**Государственное бюджетное профессиональное
образовательное учреждение Республики Крым
«Театральный колледж»**

**г. Симферополь, ул. Пушкина/Горького, д.10/15
(литера «А», «А-1»)**

ПАСПОРТ ДОСТУПНОСТИ объекта социальной инфраструктуры (ОСИ)

АКТ ОБСЛЕДОВАНИЯ объекта социальной инфраструктуры К ПАСПОРТУ ДОСТУПНОСТИ ОСИ

Фото 2

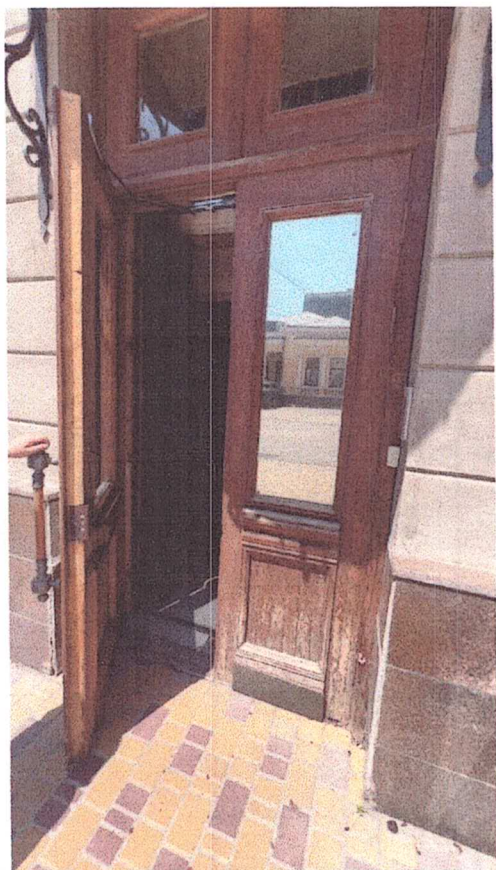
2.1	Лестница (наружная):	нет	-	-	-	-	-	-
2.2	Пандус (наружный):	нет		-		-	-	-
2.3	Входная площадка (перед дверью): - вход № 1	есть		2	Отсутствуют: - предупреждающ ие наземные указатели перед входной дверью; - табличка о наименовании учреждения для инвалидов с нарушениями зрения	К,С,У,Г, О	Рекомендуется для инвалидов с нарушениями зрения перед входной дверью в приемное отделение расположить локальный предупреждающ ий указатель «Внимание, по ходу движения – дверь в здание или сооружение» на расстоянии ширины открывающегося полотна двери в закрытом состоянии, глубиной от 0,5 м до 0,6 м, шириной, равной ширине дверного проема. На стене со стороны дверной ручки на высоте от 1,2 до 1,6 м предусмотреть	Капита льный ремонт реконс трукци я, органи зация альтер нативн ой формы обслуж ивания (диста нционн о, на дому и пр.)

Фото 30

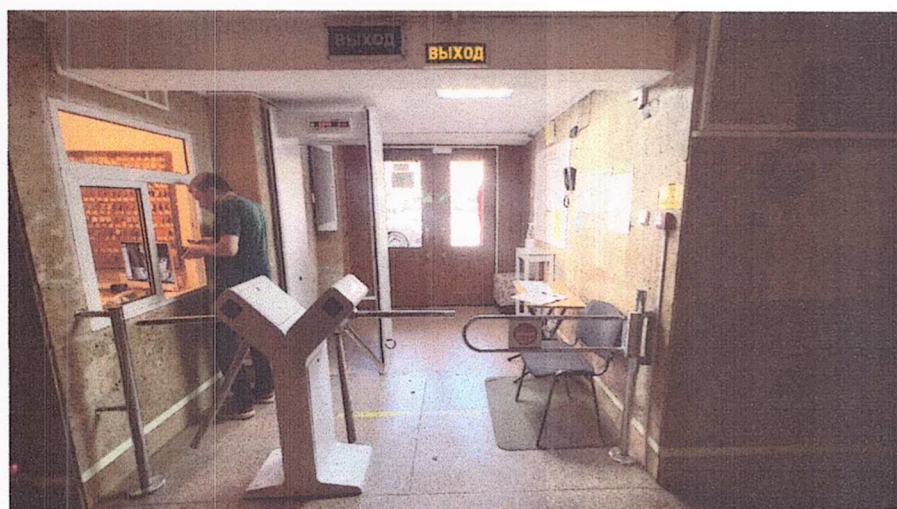
2.4	Дверь (входная): -вход № 1; - вход № 2 (по улице Героев Аджимушская)	есть		3 30	Ширина рабочей створки двухстворчатых входных дверей 0,71 м, имеется дверной порог 0,05м Имеется дверной порог 0,03 м -	О	При двухстворчатых входных дверях ширина одной створки должна быть 0,9 м. Рекомендуется демонтировать дверные пороги. Дверные проемы не должны иметь порогов и перепадов высот пола.	Капита льный ремонт , реконс трукци я, органи зация альтер нативн ой формы обслуж ивания (диста нционн о, на дому и пр.)

Фото 31

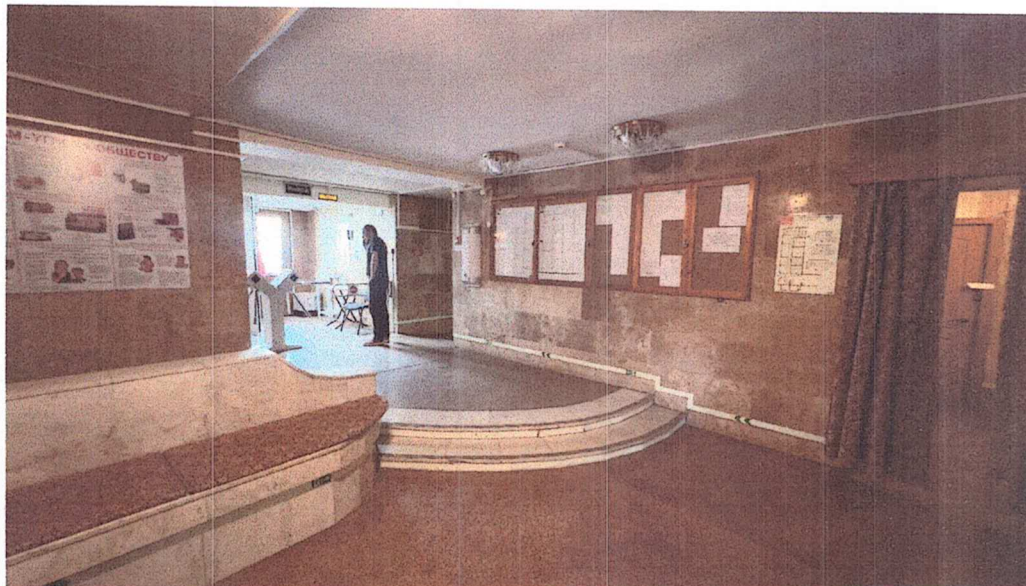
6.1	Визуальные средства	есть	-	1,2, 14, 24, 31, 38, 39, 47	Информация размещена не в полном объеме и имеет ненормативные размеры знаков	К, О,У,Г	Рекоменд уется разместить информацию в полном объеме о размещении и назначении функциональн ых помещений на контрастном фоне с размерами знаков, соответствующ ими расстоянию распознавания на высоте не менее 1,5 м и не более 4,5 м до уровня пола. Применяемые средства информации должны быть идентичными в пределах здания или комплекса зданий и сооружений, размещаемых на одном земельном участке.	Капита льный ремонт , реконс трукци я, органи зация альтер нативн ой формы обслуж ивания (дистан ционно , на дому и пр.)
